SPONTARBETEN 28/1-15 AL

K. S. Scharf AB	tel. 040-572 20	FAK																							
<table border="1"> <tr> <td>UTREDDNING</td> <td>RIKSGRÄNS AV</td> <td>INTEKONSTRUKTION</td> </tr> <tr> <td>L720</td> <td>D. Schenström</td> <td>FAK</td> </tr> <tr> <td>2014-12-15</td> <td>Daniel Schenström</td> <td>FAK</td> </tr> </table>					UTREDDNING	RIKSGRÄNS AV	INTEKONSTRUKTION	L720	D. Schenström	FAK	2014-12-15	Daniel Schenström	FAK												
UTREDDNING	RIKSGRÄNS AV	INTEKONSTRUKTION																							
L720	D. Schenström	FAK																							
2014-12-15	Daniel Schenström	FAK																							
<p>NVBYGGNAD AV FLEBBOSTADSHUS Spontplan</p>																									
3000	149	MAPER	M 511-002	1 BT																					
1400	043

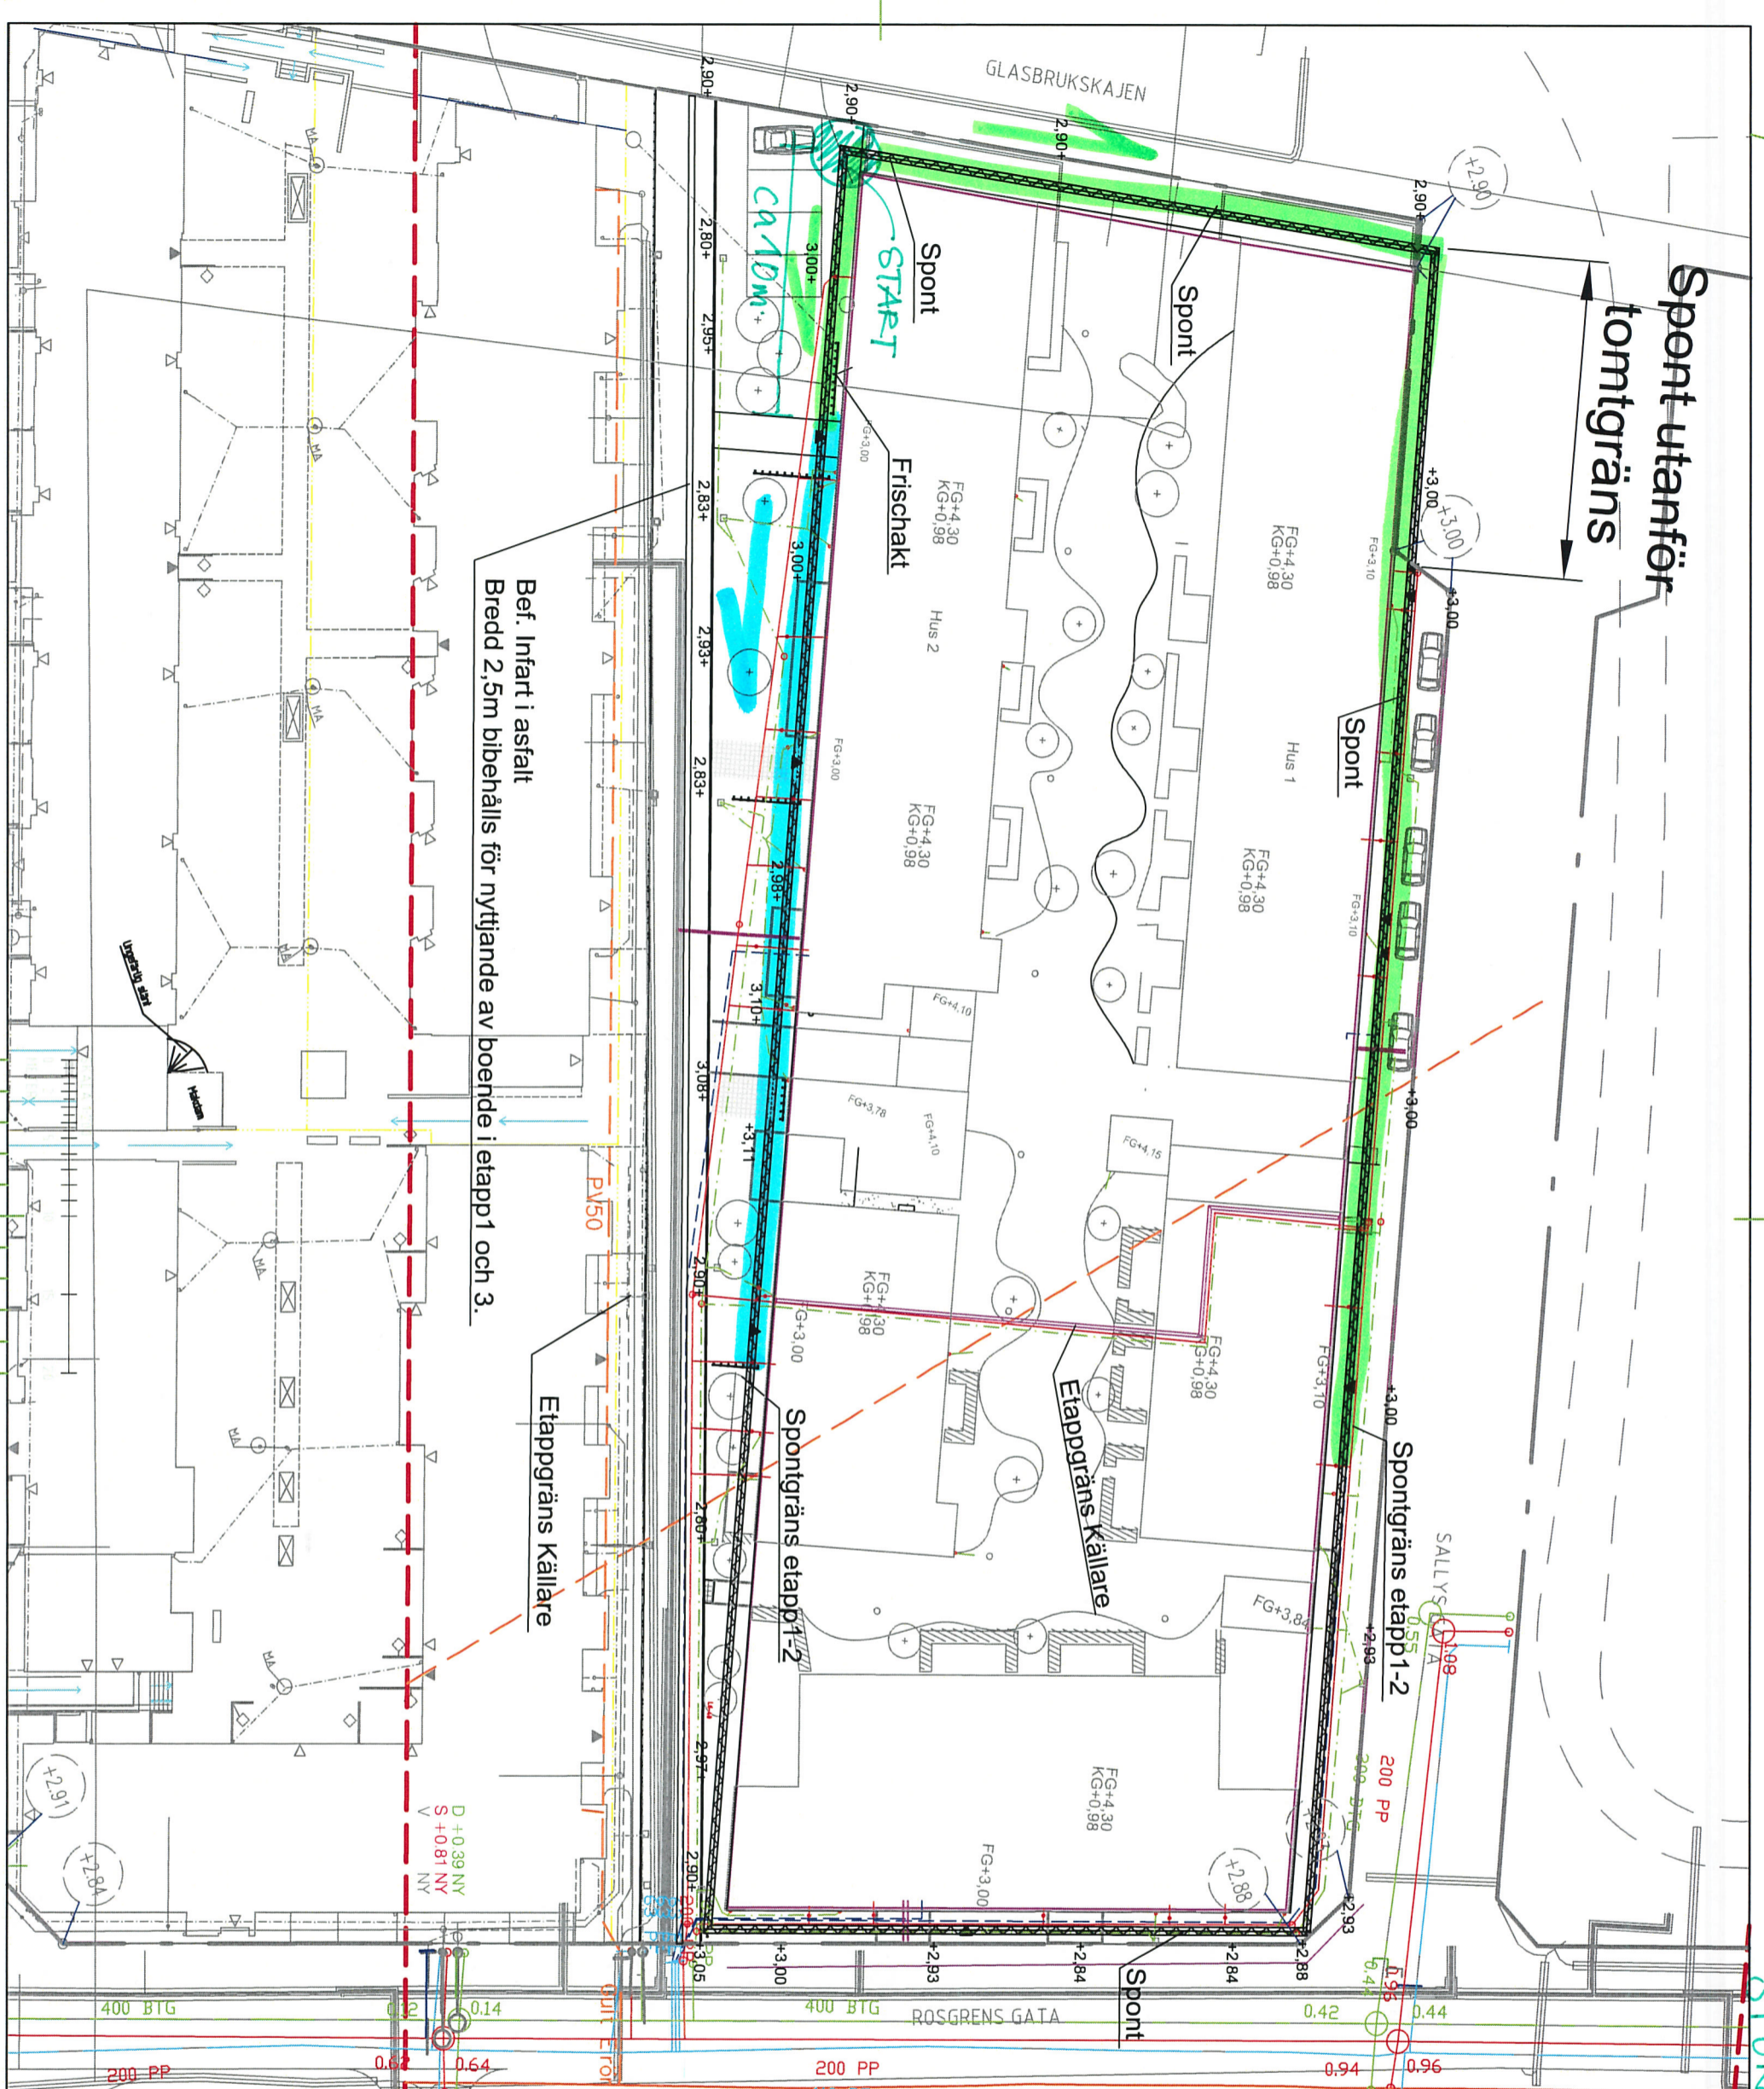
Spont utanför tomtgräns

Källargolv: +0,98
Anlagen schaktbotten 0,00
Frischakt 1,0m
Bef. mark 3,00 Start 1:1= 4,5m ut

Spont sillas som konsolspont utan bakförankring.
Bredd på spont antas 500mm. Ev. bygger den bara 400mm.
(Beror på vald spont)

Förutsätter ingen trafik in till spont eller slänkrön. Görde så i etapp 1.
Bor fungera här också, dock reservation mot ev. hinder i mark.
Ev. bör provspontning utföras för fastställande av material.
Skall ev. mobilkanalar eller materialtransporter ske längs spontkärn
Käns förstärkning och dimension av spont för detta.

Centrum spont sillas 1,2m ut från huskyl, -ca 1,5m frischakt från källare.
Fråga: skall sanering utföras ända ut till tomtgräns?
Sillas spont isällfall utslida TGR7?

Uppgrävning spont mot kaj måste utföras från Gangvägen.
Skyddas med köplåtar, dock kan sättningar uppstå
och omläggning av plattor behövs isällfall.

Spont sillas runt hela bygget.

UTREDNING EFTERBEHANDLING PÅGÅR.

Detta kan påverka spontens utbredning.
Svereff 99 13 30
Höjdsystem: Malmö Lokala

Spont under
rektan
